資料2－2

日本電気協会「安全保護系へのディジタル計算機の適用に関する規程
(JEAC 4620-2020) 並びにディジタル安全保護系の検証及び妥当性確認
(V&V)に関する指針 (JEAG 4609-2020)」に関する技術評価書（案）

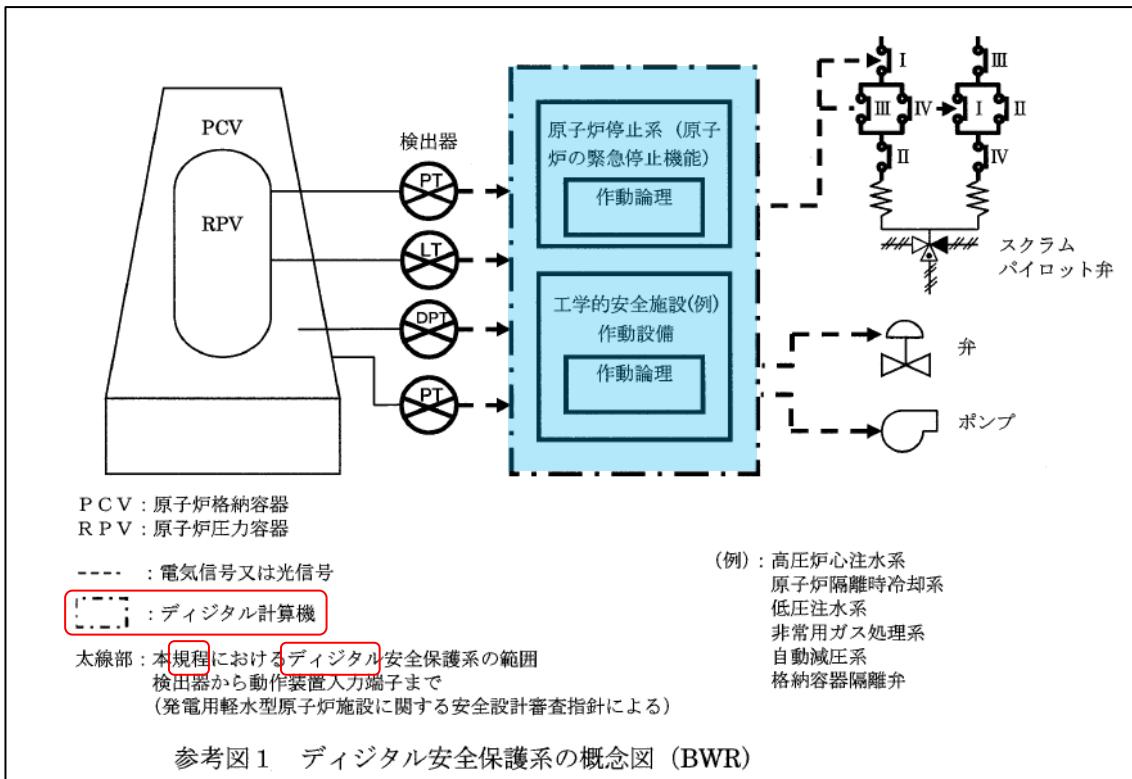
なお、解説一2の適用範囲の概要図において、本規程の対象範囲であるデジタル計算機の箇所を [] 線にて囲っております。

ただし、ご質問いただいたとおり、本規程の範囲に対する記載がわかりづらいことを認識いたしましたので、次回改定時には改善を図るよう検討致します。

安全保護系の中でも、特に高い信頼性が求められる「原子炉停止系及び工学的安全施設作動系の演算・論理回路」（下図の青色ハッチング）を、デジタル計算機内のアプリケーションのソフトウェアで実装している安全保護系を指します。

第2図 アンアベイラビリティ評価モデル

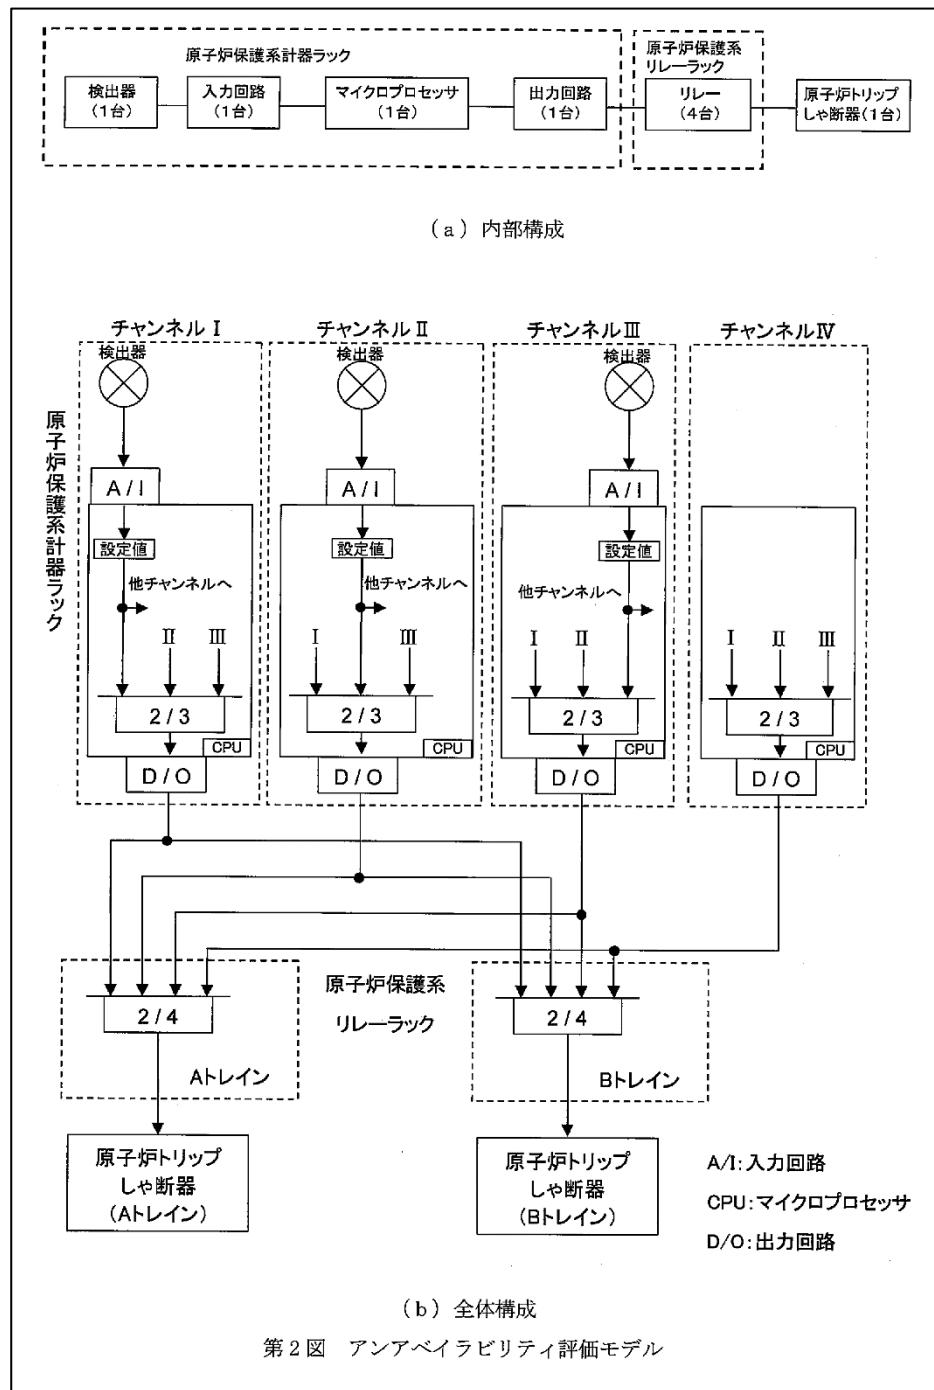
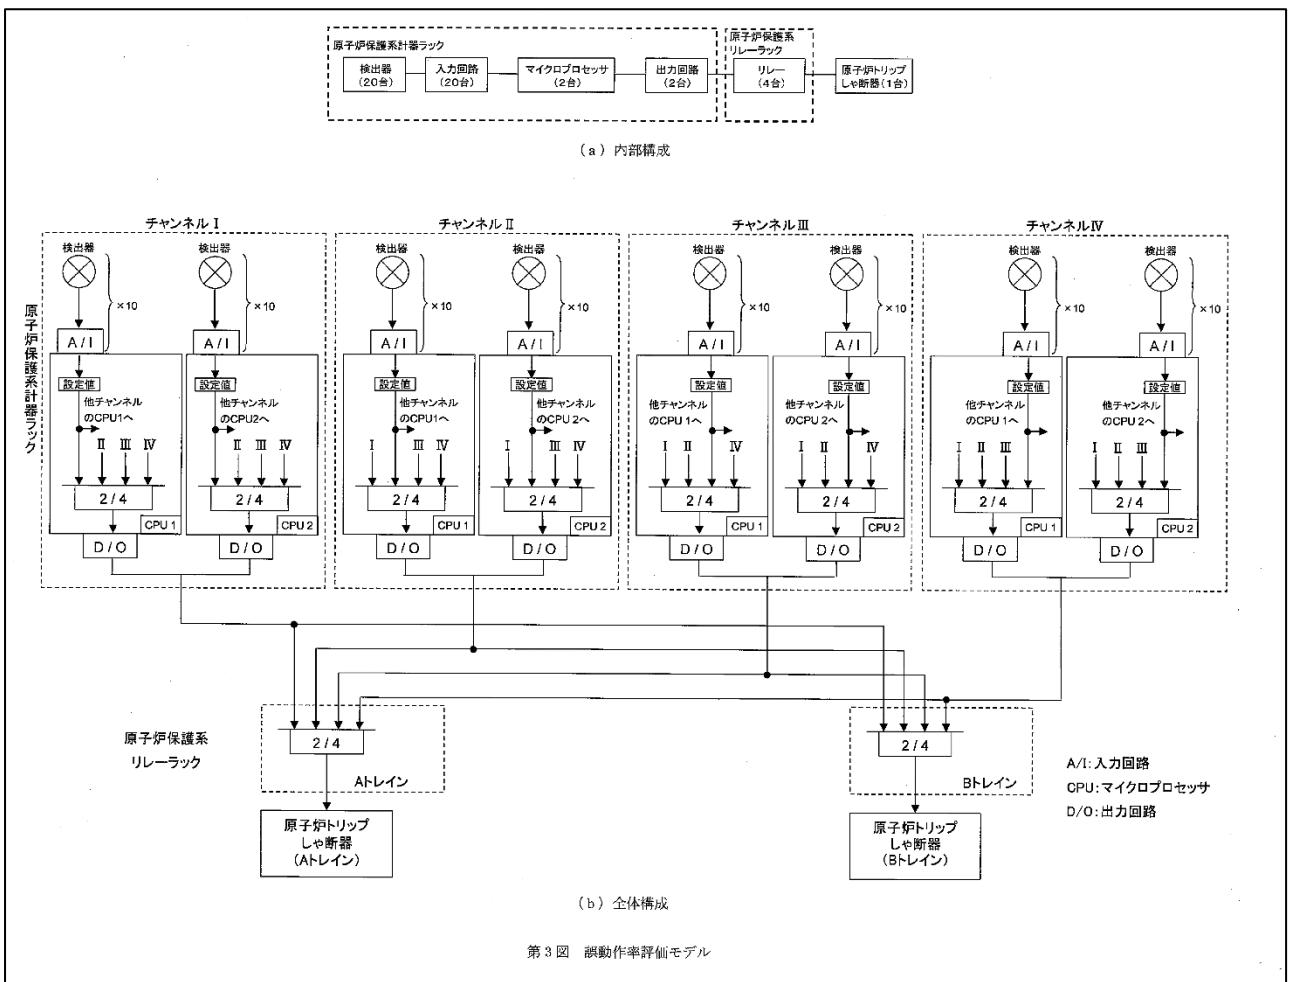
アンアベイラビリティ及び誤動作率をどのように考慮するのか、また、アンアベイラビリティや誤動作率の評価には、ソフトウェアも必要になるが、記載していない理由について日本電気協会に事例の説明を求めたところ、次のように回答している¹²。

ABWR の信頼性評価モデルでは検出器が含まれていないが、PWR の信頼性評価モデルでは検出器が含まれている。他方、トリップ遮断器は ABWR では含まれるが、PWR では含まれてない。

デジタル安全保護系の信頼性に関しては、下記のようにハードウェア構成要素ごとに分割した信頼性評価モデルを使用して信頼度を算出しております。例として、ABWR の原子炉緊急停止系の信頼性評価モデル（下図）を用いて説明します。

評価対象は、装置の入力からロードドライバ開までのデジタル安全保護系（一点鎖線の範囲）を対象としています。システム全体のアンアベイラビリティを構成要素のアベイラビリティを組み合わせることにより求めます。ここでは、原子炉スクラン要求時にスクランが失敗する確率として、*2 out of 4* システムの 3 重故障を求めます。また、誤動作率については、最初の故障の修理中に 2 番目の故障が生じる 2 重故障で誤スクランが生じる頻度を求めます。

PWR の場合も同様に、信頼性評価モデルを使用して評価しております。PWR での評価モデルを下図に示します。

また、ソフトウェアに関しては、ハードウェアのように偶発的に故障が発生するものではなく、設計製作段階における人為的なミスを起因とするものであるため、定量的に故障率を扱うことはできません。そのため、信頼性評価にはハードウェアの構成要素しか考慮しておりません。一方で、デジタル安全保護系は高い信頼性が要求されるため、課題であるソフトウェアの設計製作段階における信頼性確保のための手法として、JEAC4620/JEAG4609 でV&Vを実施することを要求しております。

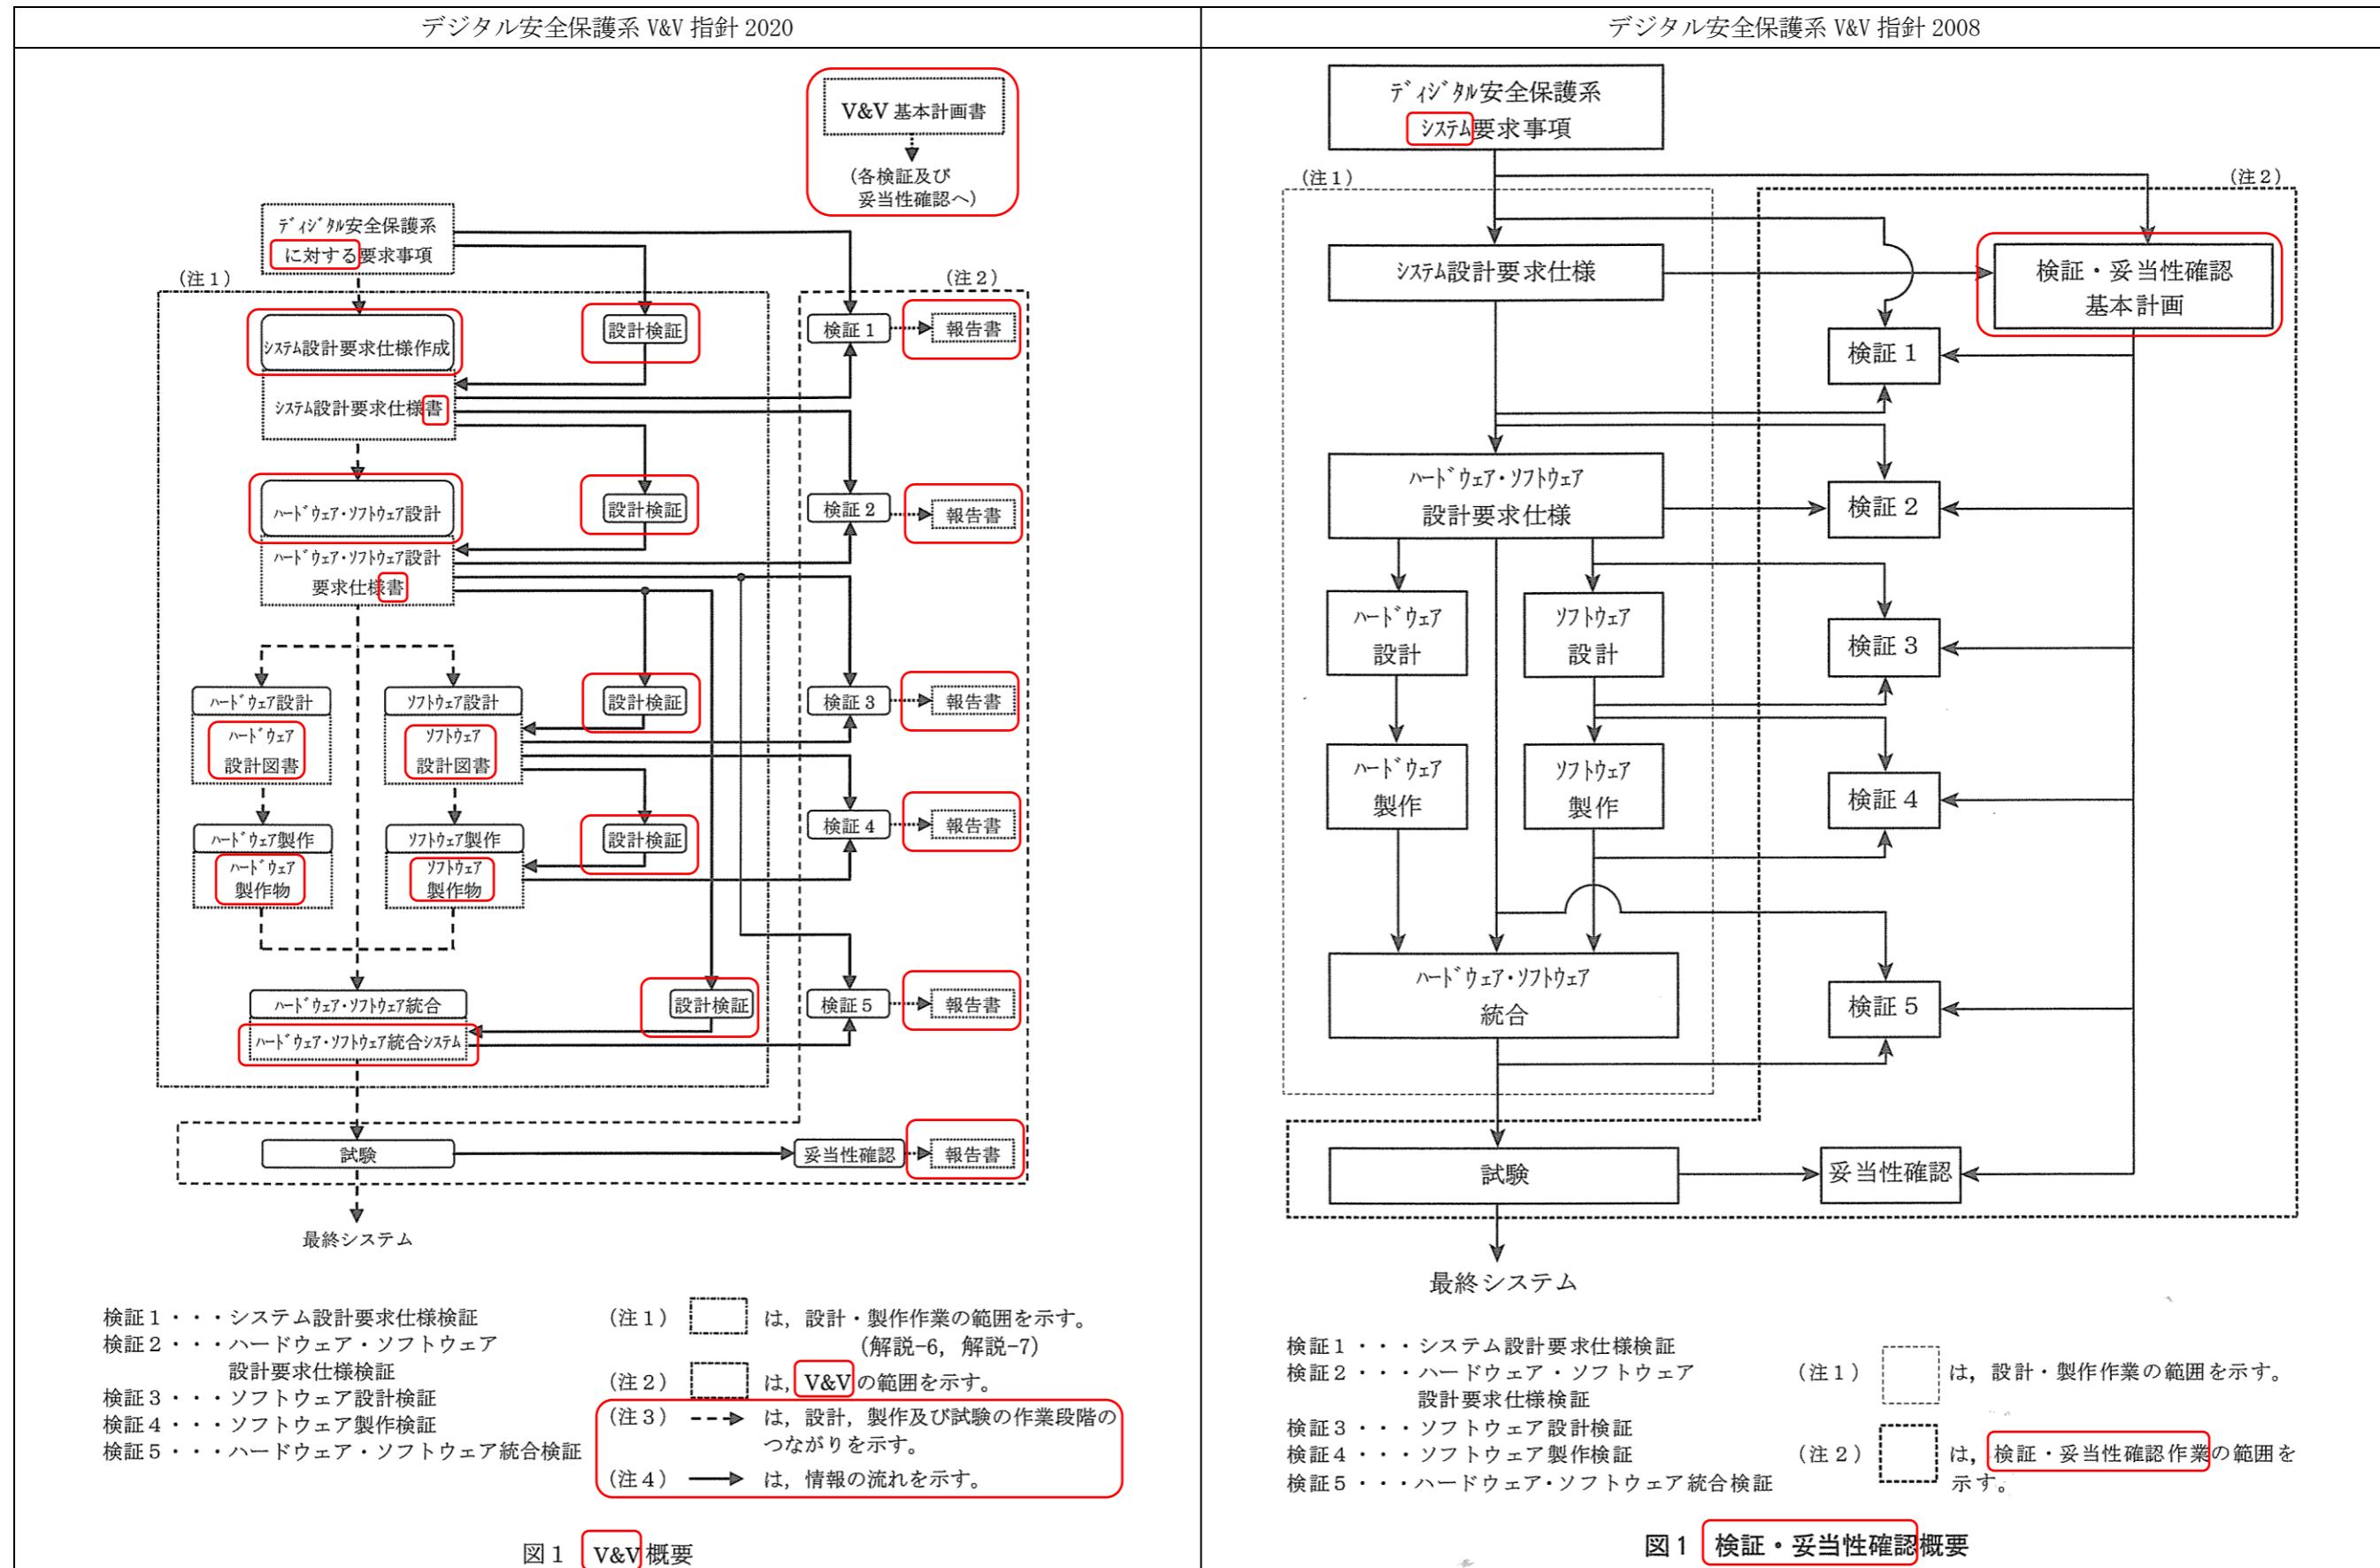
る。「図1 V&V 概要」には、検証（検証1～5）として各設計段階の文書を直接的なインプットとしてその間の整合を確認するように矢印が記載されているが、妥当性確認については「試験」から直接矢印が1本だけ引かれており、妥当性確認の対象（例えば試験要領書/成績書等の文書か、試験行為自体か）が具体的に記載されていない。妥当性確認の対象と実施内容について、日本電気協会は、次のように説明している⁴⁸。

- ④ 図1の設計・製作作業の範囲を示す一点鎖線の範囲の各ステップに設計検証を追加したことは、「(解説-1) 品質保証活動の概要」における「参考図-1 ディジタル安全保護系の品質保証活動の概要」に示す「設計チームによる品質保証活動」の記載に合わせたものであり、妥当と判断する。
- ⑤ 原子力規制委員会決定（令和元年12月25日）の「原子力施設の保安のための業務に係る品質管理に必要な体制の基準に関する規則」及び同解釈が施行（令和2年4月1日）されているので、JEAG4121-2015[2018年追補版]を適用することは適切でなく適用除外とする。したがって、(解説-10)の「ソフトウェアツールの品質の確保とは、「原子力安全のためのマネジメントシステム規程（JEAC4111-2013）の適用指針：JEAG4121-2015[2018年追補版]」の附属書-1「品質マネジメントシステムに関する標準品質保証仕様書」の「7.1.5 監視及び測定のための資源」に基づいた品質保証活動の結果として確保することである。」とあるのは「ソフトウェアツールの品質の確保とは、品質保証活動の結果として確保することである。」と読み替える。
- ⑥ 用語の定義は技術評価の対象外であるが、「3.2 安全保護系」が追加され、設備の範囲として検出器から動作装置入力端子までとしている。デジタル計算機のソフトウェアで処理する手前に、PLD等を使用した論理回路が構築されている可能性があるが、そのような場合、PLD等の論理回路はV&Vの対象となるのか質問したところ、日本電気協会は次のように回答している⁵⁰。
